| დამკვეთი | ქართლოს ყორანაშვილი |
|---|---|
| მისამართი | ცაგარელის ქ. №35 |
| მრავალბინიანი საცხოვრებელი სახლი | |

| მასშტაბი | |
|---|---|
| 1:100 | META Studio |

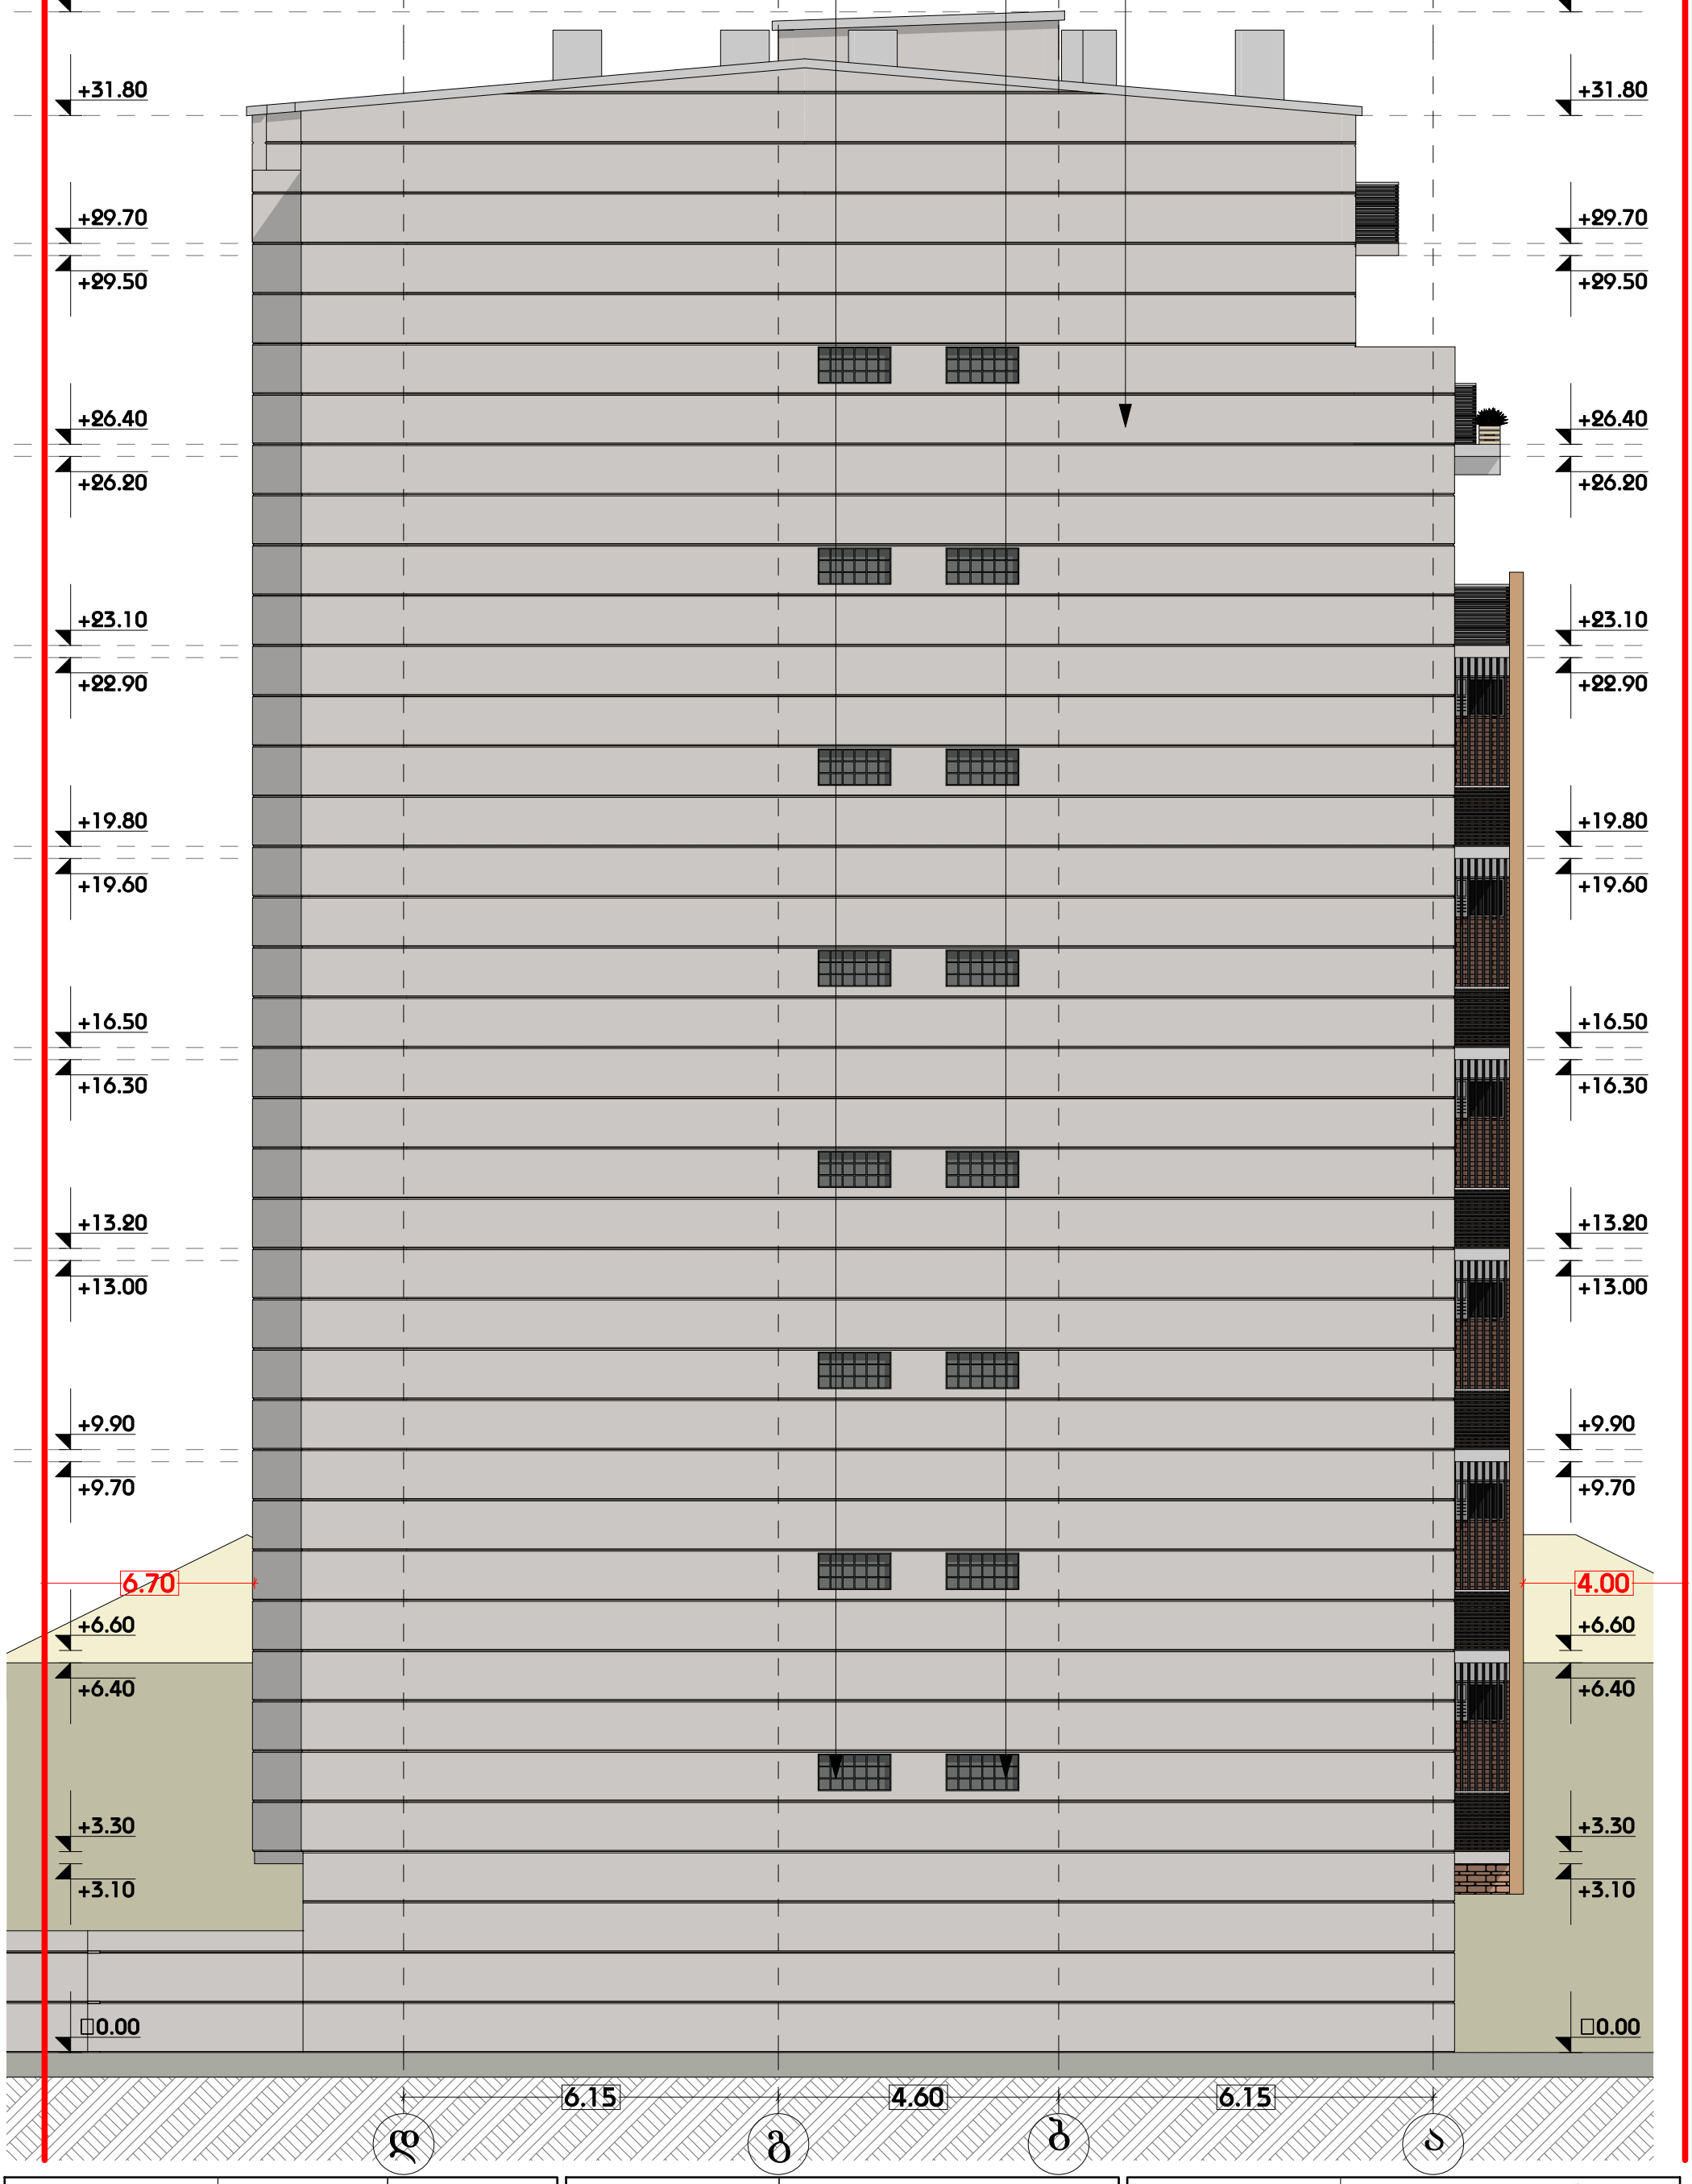
1. **შენობა-ნაგებობის ყველა სართულისა და სახურავის გეგმები, მასშტაბი 1:100. -> .გეგმების pdf ფაილი.**:
პროექტით გასათვალისწინებელია პანდუსი შშმ პირთა ლიფტამდე თავისუფალი გადაადგილებისათვის, გაითვალისწინეთ შშმპ-თათვის განკუთვნილი პანდუსის დახრა არ უნდა აღემატებოდეს 6%-ს, სამანქანო ღია პანდუსი 14%-ს, ხოლო დახურული 18%-ს პროექტირებით „1-3“ და „ა-ა“ ღერძების მიმართ გათვალისწინებული პარკირების ადგილები სცდება საკადასტრო საზღვარს, საჭიროა აღნიშნული მოაქციოთ საკადასტრო საზღვრებში. სახანძრო უსაფრთხოების ნორმებიდან გამომდინარე ავტოსადგომის სართულზე საჭიროა კიბის უჯრედები და ლიფტები დანარჩენი სივრცისგან გამოყოთ ტამბურით. წარმოდგენილი პროექტით არ არის უზრუნველყოფილი ავტომობილების თითოეულ სადგომამდე თავისუფალი გადაადგილება და პარკირება, დაიტანეთ მოძრაობის სქემა შესვლა-გამოსვლის ჩვენებით, სავალი ნაწილის და პარკინგის გაბარიტების მითითებით.

შესწორებულია ტექნიკური ხარვეზი (ნიშნულების სხვაობა) შესაბამისად არ არის საჭიროება გათვალისწინებული იყოს პანდუსი შშმ პირთათვის.

ასევე გასწორებულია 1-3 და ა-ა ღერძების მიმართ პარკირების ადგილები რომლებიც მოექცა საკადასტრო საზღვრებში.

დაკორექტირდა სახანძრო უსაფრთხოების ნორმებიდან გამომდინარე ავტოსადგომი რომელიც ორი მხრიდან გახდა გამჭოლი შესაბამისად სართულზე არ არის საჭირო კიბის უჯრედი და ლიფტი დანარჩენი სივრცისგან გამოვყოთ ტამბურით, ვინაიდან ავტო სადგომი არ არის დახურულს სივრცეში, კეძოდ 3-1 და დ-დ ღერძების მიმართ მთლიანად და ასევე 1-3 და ა-ა ღერძების მიმართ ნაწილობრივ სივრცე არის  გახსნილი.

უზრუნველყოფილია ავტომობილების თითოეულ სადგომამდე თავისუფალი გადაადგილება და პარკირება, დატანილია მოძრაობის სქემა შესვლა გამოსვლის ჩვენებით, მითითებულია სავალი ნაწილის და პარკირების გაბარიტები.
